Številka: 35051-1/2016- 95
Šempeter pri Gorici, 11. oktober 2024

Zadeva: OPPN Lavžnik v Šempetru pri Gorici – predlog stališč do pripomb v času javne razgrnitve dopolnjenega osnutka OPPN in okoljskega poročila OPPN

Izsek iz DO

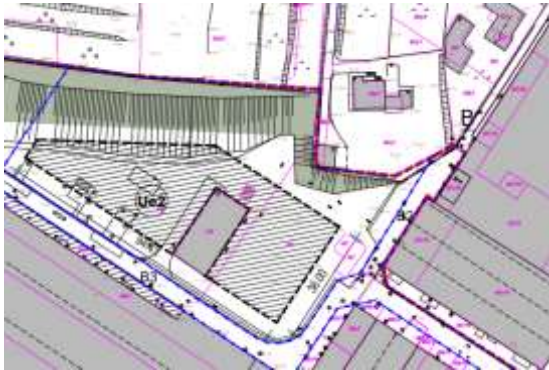
4.1 Povzetek vsebine pripombe: brežina na parc. št. 527, 532 na meji s parc. št. 824/1 (sedaj 824/6 – opravljena je bila parcelacija) naj ostane nespremenjena, parceli služi kot opora, opremljena je z neprimernim podpornim zidom, ki bi se lahko v primeru posegov porušil. Ozelenjena brežina naj ohrani sedanje stanje, brez predvidenih dodatnih gradenj.

4.2 Povzetek vsebine pripombe: Nasprotovanje gradnji ob meji s parcelo št. 824/1 (sedaj 824/5), nasprotovanje predvideni višini stavb, ki bodo senčile parcele št. 824/1 (sedaj 824/5).

Predlog stališča: pripombo se smiselno upošteva oz. je delno že upoštevana v dopoljenem osnutku OPPN. V 12. člen odloka OPPN se doda dopustnost rekonstrukcije oziroma novogradnje podpornega zidu na mestu obstoječega. Gradnje stavb na območju brežine v OPPN ne bodo predvidene, omogočene pa bodo gradnje za potrebe infrastrukture in priključkov nanjo.

Predlog stališča: pripombo se deloma upošteva, višina stavb na severnem delu parcele št. 527 se omeji na 10,50 m, na južnem delu pa se ohrani možnost gradnje stavb višine do 14,5m. Meja zazidljivosti v DO in tudi po morebitni potrditvi širitve zazidljive površine ne bo segala do parcelne meje s parcelo št. 824/1 (sedaj 824/5).

izsek iz DO

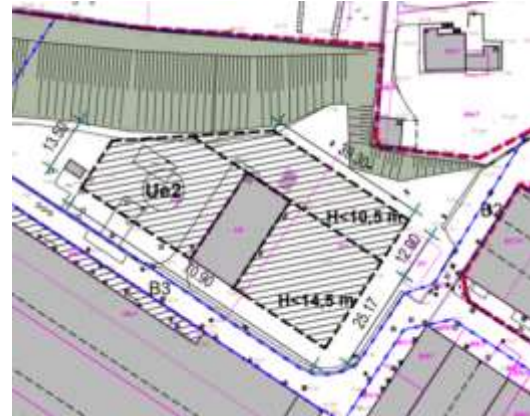
Povzetek vsebine pripombe: SV gradbena meja na Ue2 naj se pomakne do roba brežine.

Predlog stališča: pripomba se delno upošteva, v grafičnem delu OPPN se zazidljiva površina nekoliko poveča v smeri proti brežini – skladno s stališčem do pripomb št. 4.1 in 9.1.

izsek iz DO

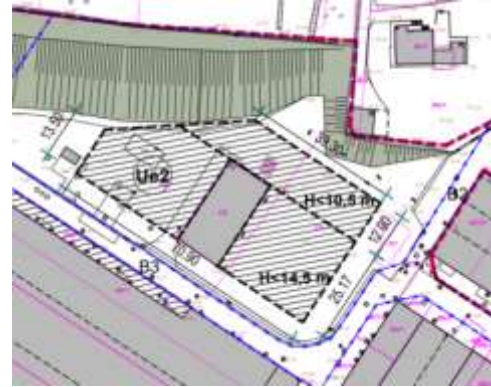
Povzetek vsebine pripombe: Omogočiti podaljšavo obstoječe stavbe za 12-13m proti severu in ureditev dvoriščne poti za prehod z viličarjem, vse v smeri proti brežini.

Predlog stališča: pripomba se smiselno upošteva ob določitvi pogojev. V grafičnem delu OPPN se zazidljiva površina podaljša v smeri proti brežini in sicer tako, da od SV fasade obstoječe stavbe proti brežini zazidljiva površina meri 12m, v zahodnem delu pa se zazidljiva površina nekoliko skrajša. Pri tem morajo gradnje upoštevati potek jarka ob vznožju brežine oziroma ga v delih, kjer posegajo v telo jarka, prestaviti oziroma preoblikovati tako, da je odtok zaledne vode z brežine nemoten. Višina stavb se omeji na 10,5m. Za novogradnje v smeri proti SV v enoti Ue2 veljajo pogoji glede omejitev širitve hrupa v smeri proti SV kot je zapisano v stališču do pripombe št. 4.4. V grafiki OPPN je potrebno jasno opredeliti za kateri del brežine se omejuje posege (samo gradnja GJI in priključkov nanjo) – potrebno je smiselno preoblikovati območje zelene barve!
